敦賀発電所1号機の廃止措置計画変更認可について

敦賀発電所 1号機 廃止措置計画変更認可の概要

1. 認可の概要

<参考>使用済燃料プール水の冷却に係る維持管理設備の概要図

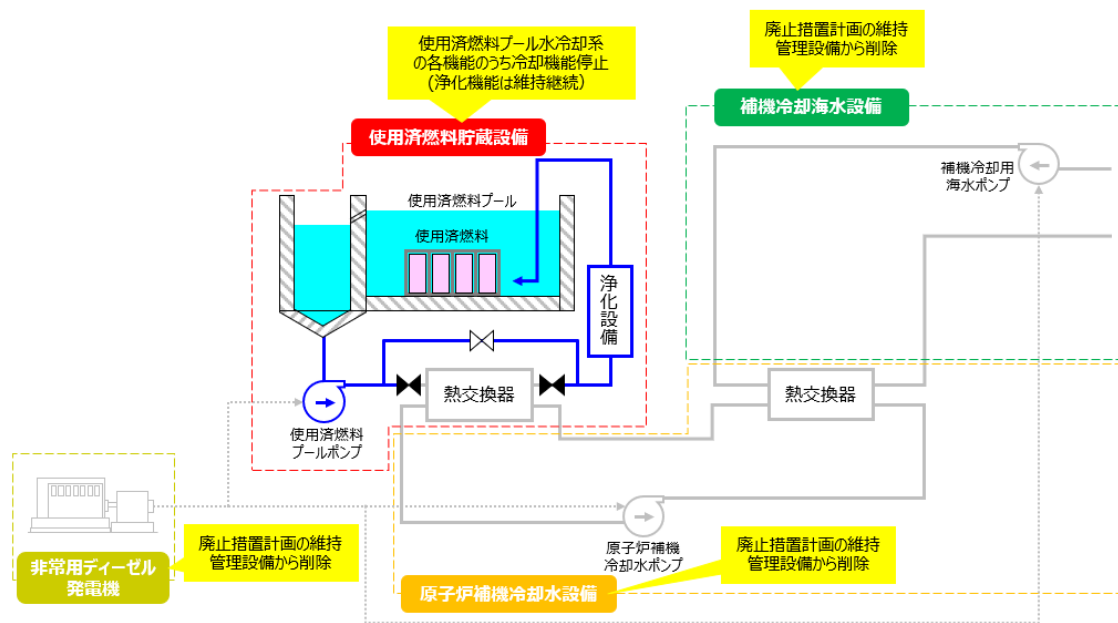
(1) 使用済燃料プール水の冷却が不要になることに伴い、以下のとおり廃止措置計画に定める維持管理設備に係る記載を変更

- ・ 使用済燃料貯蔵設備の冷却・浄化機能を、浄化機能のみへ変更
- ・ 原子炉補機冷却水設備と補機冷却海水設備を、廃止措置計画に定める維持管理設備から削除

(2) 使用済燃料プール水を冷却するための電源供給が不要となることから、非常用ディーゼル発電機を廃止措置計画に定める維持管理設備から削除
